東海第二発電所

重大事故等対策の有効性評価 審査会合における指摘事項の回答

平成29年8月10日
日本原子力発電株式会社

有効性評価 2.6 LOCA時注水機能喪失 2.6.2 (2),(4)

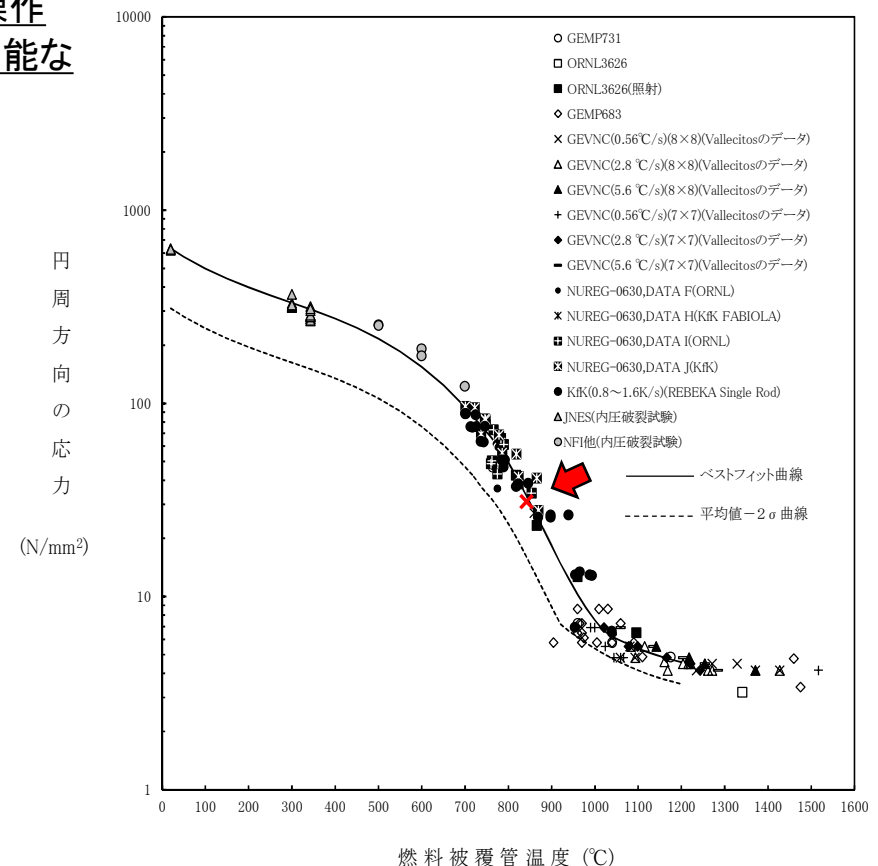
- ・破断面積 3.7cm^2 の代表性の考え方について説明すること。

- ・運転員等操作の操作時間余裕を考慮しても、対策の有効性が確認できる範囲内において最大となる約 3.7cm^2 の破断を想定
- ・また、約 9.5cm^2 の破断を想定し、これが運転員等操作の操作時間余裕を考慮せずに、燃料被覆管の破裂発生防止が可能な最大の面積となることを確認

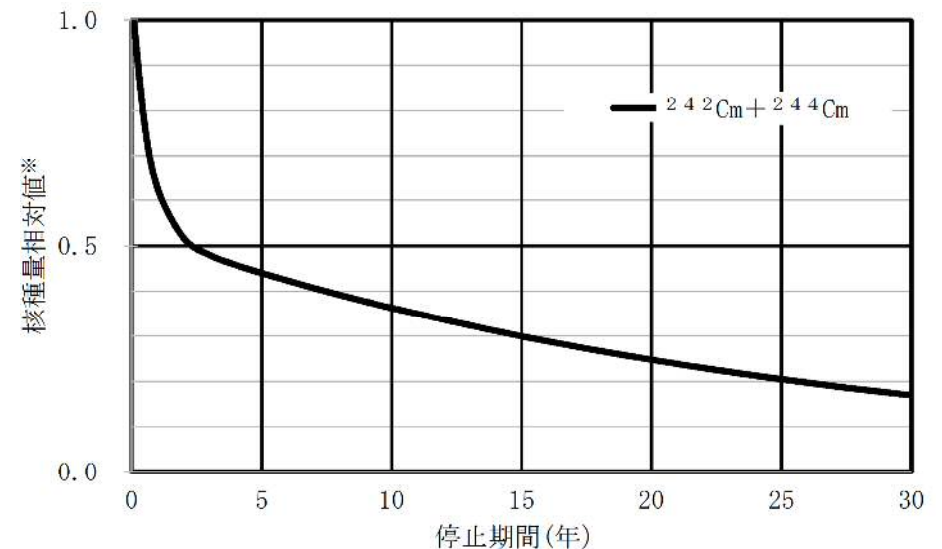
- 原子炉初期出力に係る感度解析の範囲として、プラント長期停止後の炉心状態を考慮して、その妥当性を整理した資料を提示すること。また、初期出力の不確かさが与える影響を整理した資料を提示すること。

- 運転停止中の原子炉における主要な中性子源となる ^{242}Cm (半減期163日)、 ^{244}Cm (半減期18.1年)の半減期を考慮すると、停止期間が10年程度の場合でも、中性子束は停止後30日の中性子束の0.1倍には至らない。
- また、1年程度の停止期間後の実績を含む臨界時初期出力の下限が定格出力の 10^{-8} 倍であり、これをノミナル値とすることは妥当である。
